改善箇所説明図

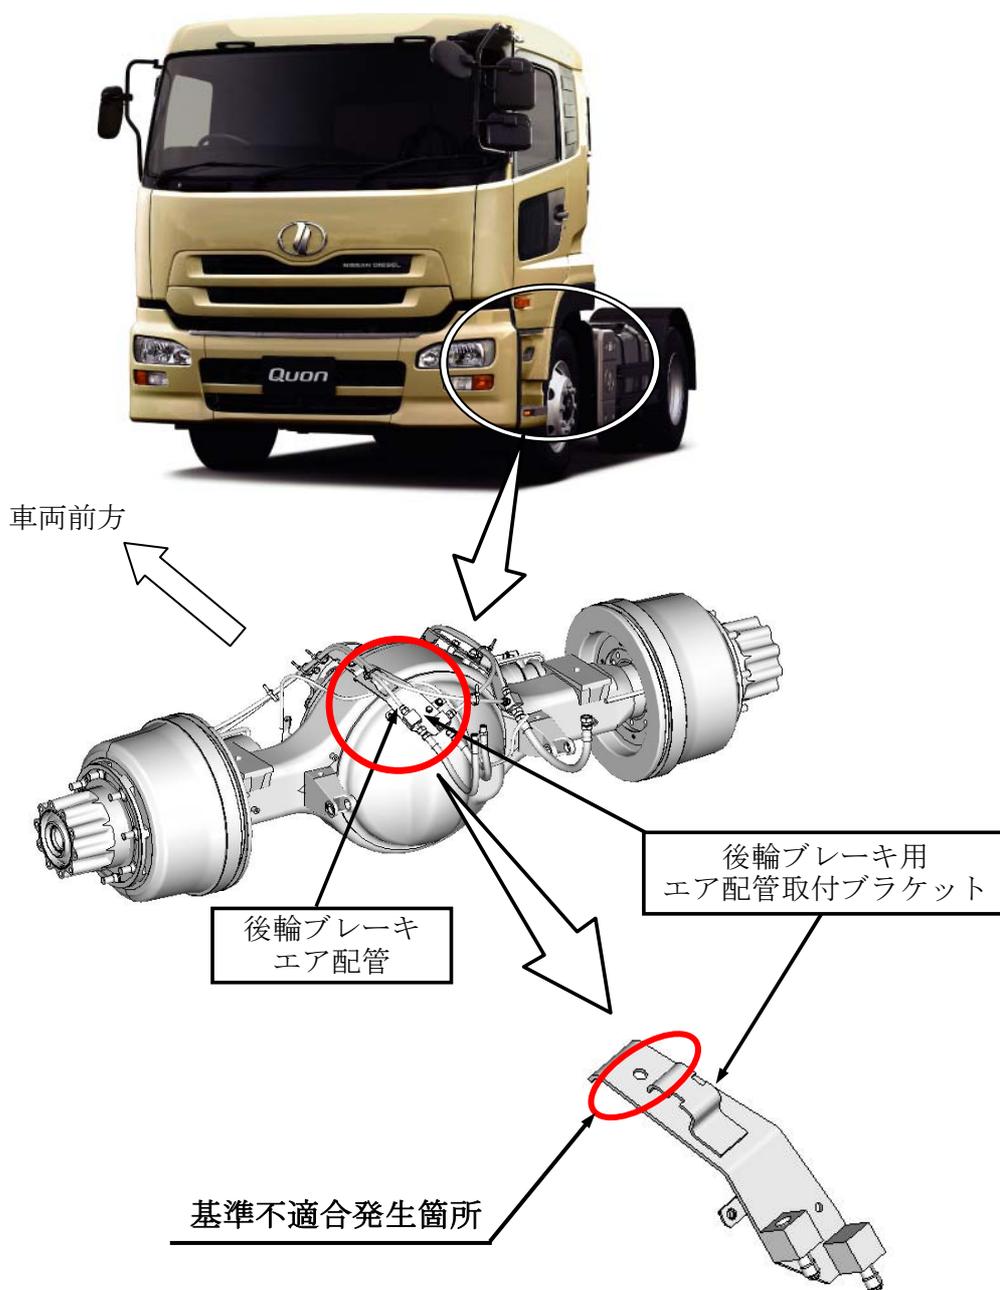
後輪ブレーキ用エア配管取付ブラケットの強度が不足しているため、走行時の路面入力等によって当該取付ブラケットに亀裂が発生するものがある。そのため、そのまま使用を続けると、当該取付ブラケットが折損し、最悪の場合、ブレーキエア配管が損傷してエアが漏れ制動力が低下するおそれがある。

全車両、当該取付ブラケットを対策品に交換する。また、ブレーキエア配管に損傷があるものは、新品と交換する。

識別: 後輪ブレーキ用エア配管取付ブラケットに、白色または黄色ペイントを塗布する。
